大飯発電所発電用原子炉設置変更許可申請
(3号炉及び4号炉原子炉施設の変更)について
(コメント回答)

平成30年 10月16日

関西電力株式会社

■平成30年9月4日の審査会合での下記のコメントに対する回答について

大飯3, 4号炉と緊急時対策所の位置関係

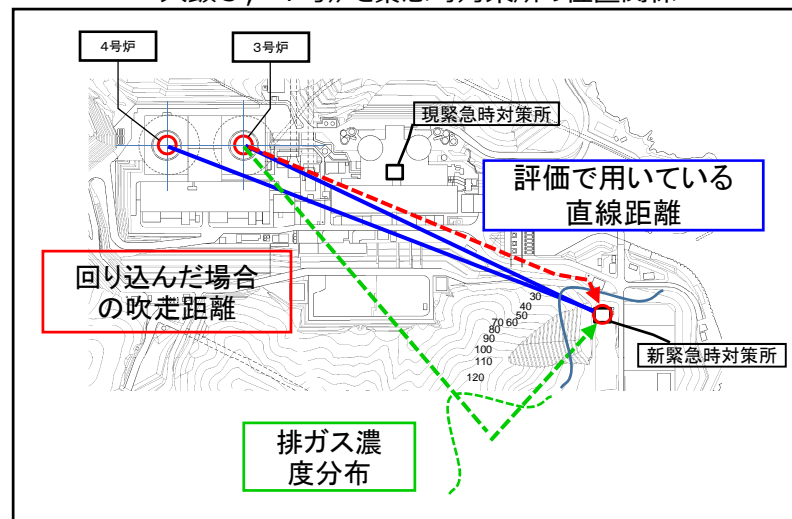
○被ばく評価に対する地形の影響を説明すること。（ガウスプルーム）

緊急時対策所の居住性評価においては、「実用発電用原子炉に係る重大事故時の制御室及び緊急時対策所の居住性に係る被ばく評価に係る審査ガイド」（以下、「審査ガイド」という。）に基づき、「発電用原子炉施設の安全解析に関する気象指針」（以下「気象指針」という。）に示された建屋影響評価式と同様にガウスプルームモデルを適用し、相対濃度及び相対線量を評価している。

本評価は、山地形がある場合でも平地と置き換え、地上放出—地上評価点を最短の直線距離とし、炉心から緊急時対策所の着目方位を、建屋による拡がりを考慮して1方位として解析しているが、以下の理由により地形影響は評価点における排ガス濃度を低減させると考えられる。

1. 排ガスの地表煙軸濃度が最大となるのは一般に建屋の背後であり、その風下距離以遠に存在する地形の影響は、乱れを促進させ、ガスをより拡散させて水平・鉛直方向の拡散幅が拡大することで地表煙軸濃度を小さくする方法に働く。
2. 着目方位の排ガスの一部が水平、鉛直方向において山地形を迂回、又は乗り越えて評価点に到達する場合、ガスの吹走距離が長くなることから、地表煙軸濃度は小さくなる。
3. また、隣接方位の排ガスが山地形を乗り越えた場合、放出点から約600m離れた位置での隣接方位からの水平分布を考慮した緊急時対策所の排ガス濃度（排ガス濃度分布の裾野）は、評価方位の地表煙軸濃度に比ベ十分小さくなる。

よって、「気象指針」に示される建屋影響評価式を適用し、地形の起伏を無視した平坦なモデルによる評価地点までの最短の直線の距離を用いて、ガウス分布のピーク値で評価することにより、相対濃度及び相対線量は保守側に評価できる。

大飯3, 4号炉と緊急時対策所の位置関係

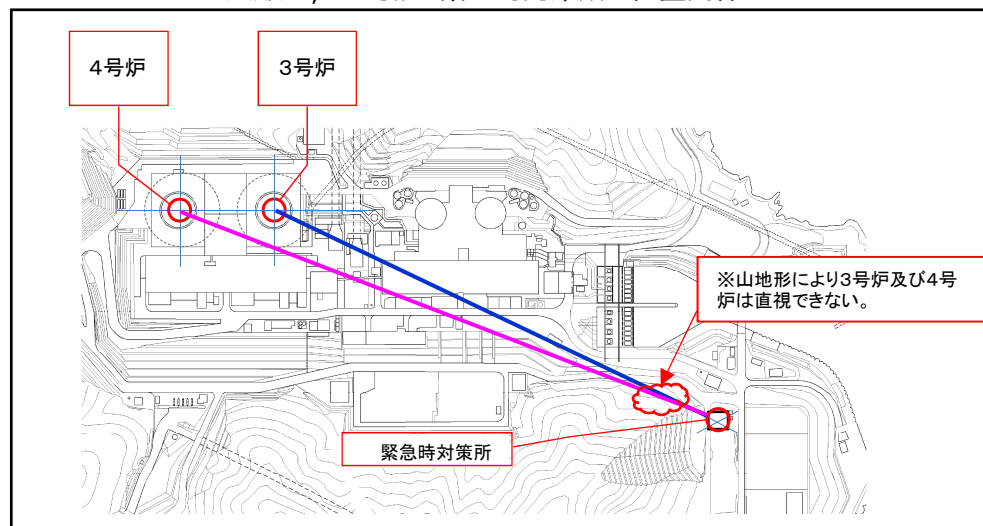
○山、地形の被ばく低減効果を資料に反映すること。

緊急時対策所の被ばく評価は、審査ガイドに基づき、それぞれの被ばく経路について、被ばく評価を行なっている。緊急時対策所は、図1に示すとおり、炉心から直視できない配置となっているため、山等により遮へい効果が期待できる。しかし、評価モデルについては、保守的に地形の影響を考慮せず、平坦な土地に緊急時対策所を配置したモデルとしている。また、緊急時対策所の居住性を確保するために、適切な緊急時対策所の遮へい設計、換気設計が要求されているため、遮へい壁、換気設備を設置すること及び離隔を取ることで居住性を確保している。被ばく評価結果を表1に示す。

炉心から緊急時対策所まで十分な離隔（約650m）があること及び遮へい設備、換気設備により、判断基準の100mSvと比較して、十分小さい約4.2mSvとなっている。

ここで、①の直接ガンマ線による緊急時対策所内での被ばくについては、山等の遮へい効果が期待できるが、この線量の評価結果全体に対する割合は、1%未満となっている。

以上の内容を審査資料に反映した。

配管及び電線管等貫通部に関する遮蔽概要

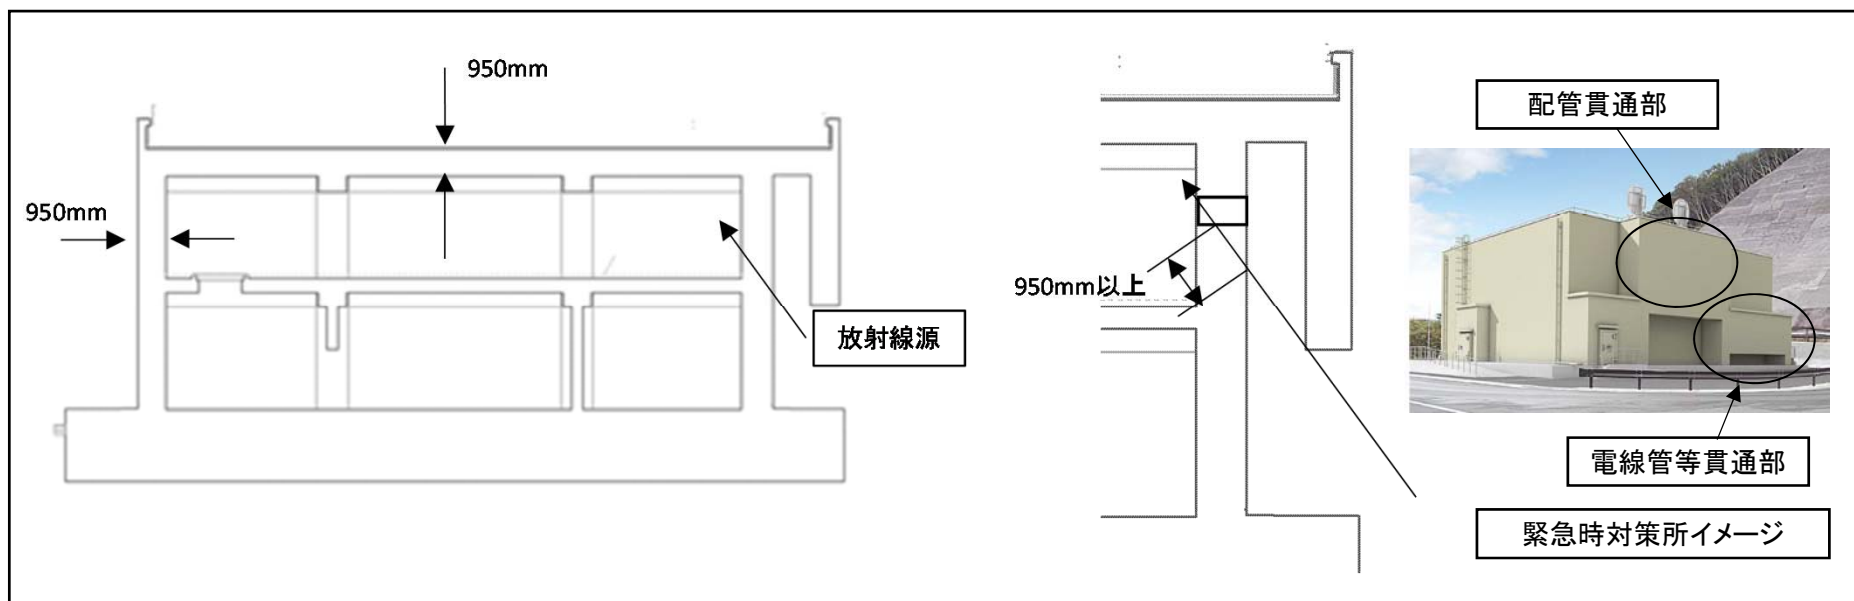
○ストリーミングに対する設計上の考慮を資料に反映すること。

緊急時対策所に設ける配管その他の貫通部は、外部の放射線からの遮蔽を考慮し、以下の通り設計する。

- 配管その他の貫通部は、居住エリアに放射線が入射しないよう、人が容易に接近できないような高所に設置する設計とする。
- 配管その他の貫通部の隙間は、モルタルを充てんする等の措置を実施し、放射線の入射を可能な限り防止する。
- 配管その他の貫通部には、可能な限り外部の放射線源を直接見込まないよう、迷路構造等の遮蔽を設ける設計とする。

代表例として、配管貫通部について以下に示す、電線管等貫通部についても同様の設計をしている。

以上の内容を審査資料に反映した。

第1図 概要図（緊急時対策所非常用空気浄化ファン）

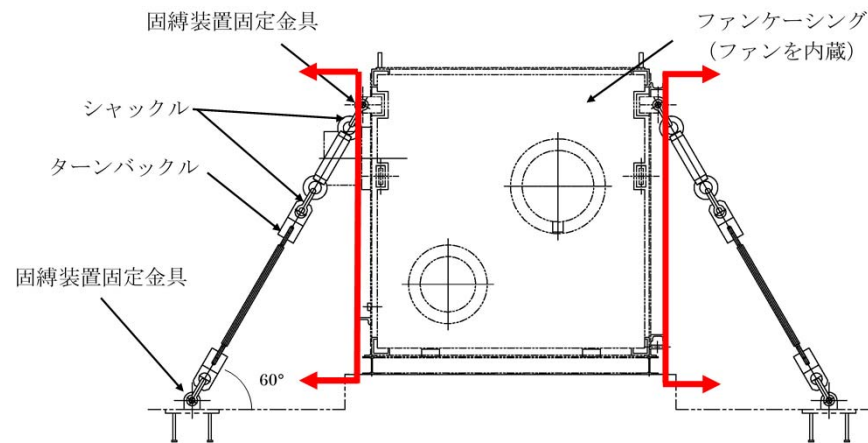
○常設／可搬、屋内／屋外について、設備設計としてメリット、デメリットを運用等も含めて総合的に説明すること。

可搬型空気浄化装置は、緊急時対策所非常用空気浄化ファン（送風機及び電動機）（以下「ファン」という）及び緊急時対策所非常用空気浄化フィルタユニット（以下「フィルタユニット」という）並びにこれらを支持する固縛装置より構成される。

ファン及びフィルタユニットは可搬方式とするため、固定方法として容易に脱着可能な固縛装置を採用するものとし、固縛装置で機器を床に固定することで耐震機能を有している。また、固縛装置を取り外すことで、ケーシング一体で取り替えることができる設計としている。（第1, 2図）

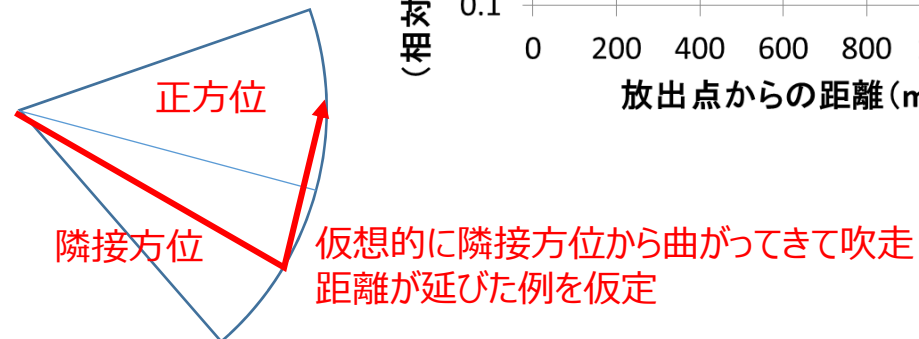
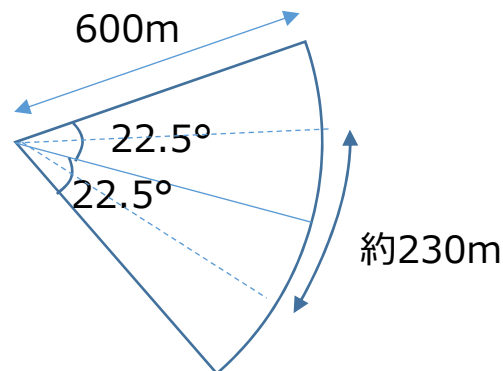
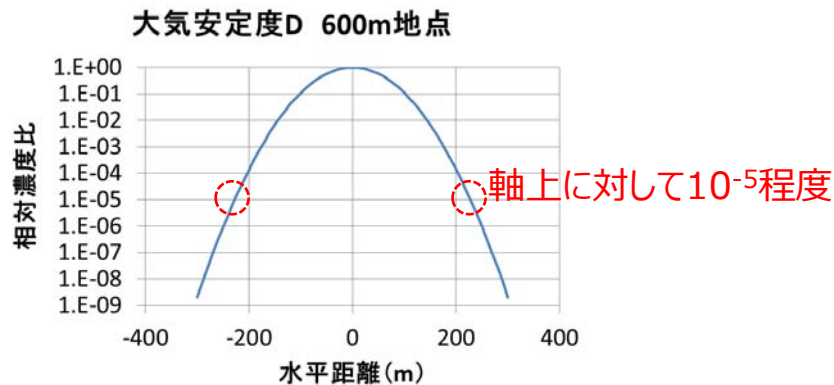
○被ばく評価に対する地形の影響を説明すること。（ガウスプルーム）

3/4号格納容器から緊対所までは約600mであり、600m地点における水平濃度分布は以下の通り。600mでの1方位（22.5°）の弧の長さは約230mであり、正・隣接方位の軸上間の濃度減少を考えると正方位軸上に対して 10^{-5} 程度に濃度が低減している。
→排ガスの裾野がかかっても影響は小さい。

大気安定度Dにおける600m地点の相対濃度を基準として、各距離における相対濃度比を考えると、以下のようなグラフとなる。左記と同様に1方位分（約230m）の吹走距離が延びたとした場合、相対濃度は600m位置に対して0.7程度に減少している。
